工程变更申请书 (ECR)

变更申请时间		2022.07.26		车型代号		J6L		变更申请输入文件		问题库		
客户名称		一汽解放		提出人		<input type="checkbox"/> 客户 <input checked="" type="checkbox"/> 公司 <input type="checkbox"/> 供应商		ECR编号		ECR0008064		
总成名称		—		零/部件名称		阻尼堵盖		总成件号		—		
项目阶段		<input checked="" type="checkbox"/> CT阶段 <input type="checkbox"/> D阶段 <input type="checkbox"/> T阶段 <input type="checkbox"/> SOP阶段		变更零件类型		<input checked="" type="checkbox"/> 自制件 <input type="checkbox"/> 采购件 <input type="checkbox"/> 外协件		零/部件件号:		SHT0014562		
更改类型		<input checked="" type="checkbox"/> 设计 <input type="checkbox"/> 工艺 <input type="checkbox"/> 模具 <input type="checkbox"/> 夹具 <input type="checkbox"/> 检具 <input type="checkbox"/> 试验\检测方法 <input type="checkbox"/> 原材料 <input type="checkbox"/> 重要二次配套 <input type="checkbox"/> 其他:		是否需提交客户批准		<input type="checkbox"/> 是 <input checked="" type="checkbox"/> 否 <input type="checkbox"/> N/A		更改原因		<input checked="" type="checkbox"/> 改进措施 <input type="checkbox"/> 预防措施 <input type="checkbox"/> VA/VE <input type="checkbox"/> 客户要求 <input type="checkbox"/> 其它

项目代码	J6L	项目类别		编制/日期	步国庆 7.27
总成名称	-	总成件号	-	审核/日期	
零部件名称	阻尼堵盖	零部件件号	SHT0014562	批准/日期

问题现状

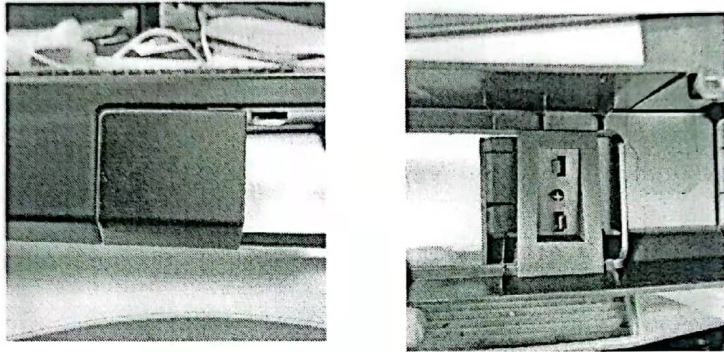
阻尼堵盖支撑不足，与罩壳装配后晃动、易脱落且间隙不均

更改等级		<input type="checkbox"/> 级别1		<input type="checkbox"/> 级别2		<input checked="" type="checkbox"/> 级别3		较大的更改: 该更改将影响产品的外形、安装或功能		重要的过程更改: 对客户而言该更改有明显的外观变化		
变更申请内容		<p>变更申请前: 阻尼堵盖支撑不足,与罩壳装配后晃动、易脱落且间隙不均</p>  		<p>变更申请后: 1、上端增加支撑筋,2mm厚,40mm长; 2、定位柱限位十字限位筋分别加宽4mm、2mm,增高0.5mm; 3、单边卡接结构后部筋加高1mm。</p> 		<p>是否影响其它项目? (下列填写项目名称)</p> <p>见上表</p>		<input type="checkbox"/> 是 <input checked="" type="checkbox"/> 否		<input type="checkbox"/> 是 <input checked="" type="checkbox"/> 否		
验证\试验方式		<input checked="" type="checkbox"/> 样件验证 <input type="checkbox"/> 小批试装 <input type="checkbox"/> 需路试 <input type="checkbox"/> 内部试验 <input type="checkbox"/> 委外试验 <input type="checkbox"/> 客户试验/验证/装车 <input type="checkbox"/> 其他 ()		<input type="checkbox"/> 是 <input checked="" type="checkbox"/> 否		<input type="checkbox"/> 是 <input checked="" type="checkbox"/> 否		<input type="checkbox"/> 是 <input checked="" type="checkbox"/> 否		<input type="checkbox"/> 是 <input checked="" type="checkbox"/> 否

真因分析

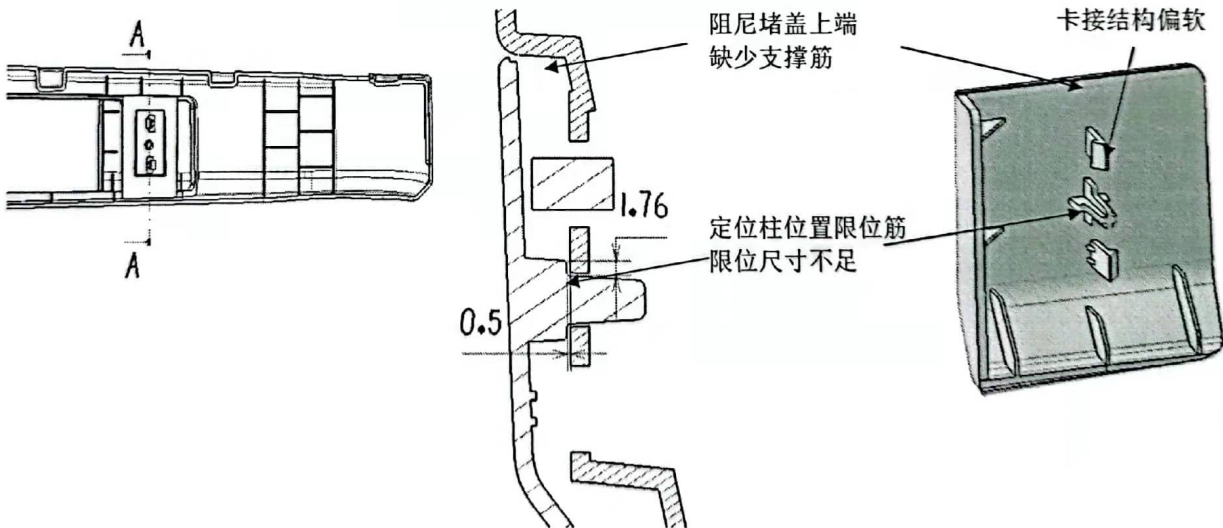
阻尼堵盖缺少支撑筋，定位柱位置限位筋限位尺寸不足，卡接结构偏软易变形导致阻尼堵盖脱落

1、上端增加2mm厚，40mm长支撑筋；
 2、定位柱限位十字限位筋分别加宽4mm、2mm，增高0.5mm；
 3、定位柱图示两位置加胶0.2mm
 4、单边卡接结构后部筋加高1mm。

真因确认 (验证问题再现)

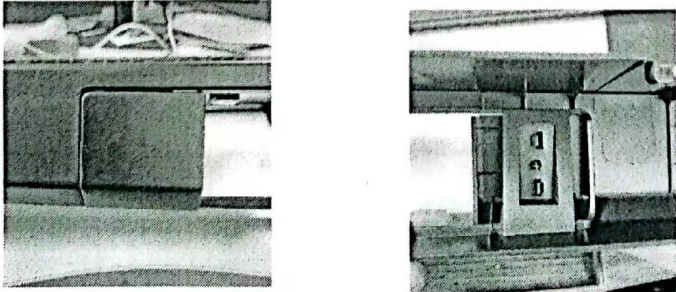
阻尼堵盖与罩壳装配后确实存在晃动、易脱落问题
